Produkt: Kühlgerät	Bulletin-Nr.: 2007-Ref-07
Modell: RS21, 23, 55X, 56X, 60	Bulletin-Datum: 28. Februar 2007
Käufer: Alle	ECN-Nr.:
Betrifft: Modifikation der Ablauföffnung des ASSY COVER EVAP REF (Abdeckung der Verdampfeinheit des Kühlteils)

Verdampfer ist vereist - Heizleitung offen

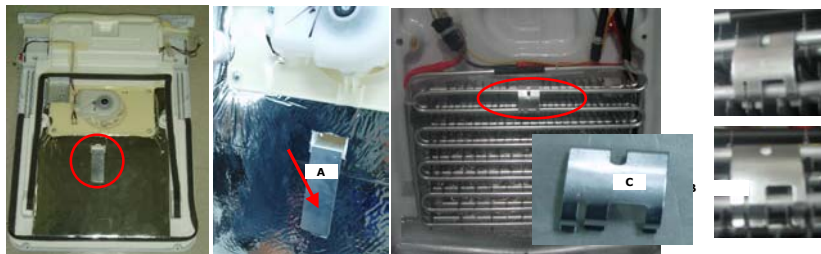
*Wenn der Verdampfer wie links abgebildet stark vereist ist.

Bitte überprüfen Sie das Abtausystem (Heizleitung, Sensor, Sicherung) gemäß dem Ablaufdiagramm für Abtaufehler
